## Esplanaden pladsdannelse

### Trafikal vurdering

NOTAT  
19. september 2017  
SB/TAK

Figur 1: Resultat af krydstælling foretaget tirsdag d. 6. september 2017. Morgenspidstime kl. 7:45-8:45 (venstre) Eftermiddag kl. 15:45-16:45 (højre).

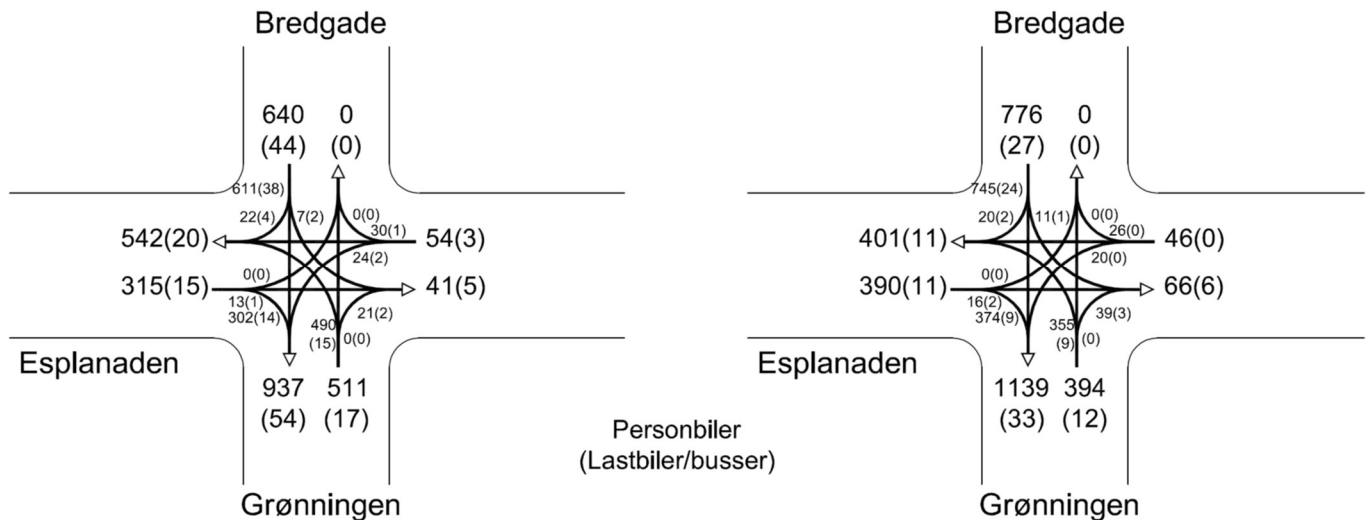
Der er foretaget en videokrydstælling gennemført onsdag d. 6. september 2017. Resultatet af tællingen for spidstimetrafikken er vist i følgende figur. Cyklister og fodgængere er også talt. Resultatet af den komplette tælling er vedlagt som bilag.

I forbindelse med tællingen tirsdag d. 6. september 2017 blev de højresvingende på Grønningen talt. I alt blev der i morgenspidstimen 7:45-8:45 registreret 23 højresvingende motorkøretøjer, heraf to lastbiler. Ved spidstimens begyndelse holdt der én bil parkeret, mens der i løbet af spidstimen kom endnu en bil som parkerede, så der ved spidstimes slutning holdt to biler. I morgenspidstimen var der ikke tegn på at der er flere biler, som ønskede at parkere end dem der gjorde det.

I eftermiddagsspidstimen 15:30-16:30 blev der i alt registreret 42 højresvingende fra Grønningen igennem p-pladsen, heraf tre lastbiler. Ved spidstimens begyndelse holdt der én bil parkeret, som kørte igen i løbet af spidstimen. I spidstimen kom der en bil som parkerede i en af båsene og én bil som parkerede uden for båsene (der var plads i båsene og det var efter kl. 16). Derudover var der en bil som kortvarigt holdt på tværs af den normale parkeringsretning i under et minut (efter kl. 16, hvor parkering ellers tilladt for alle).
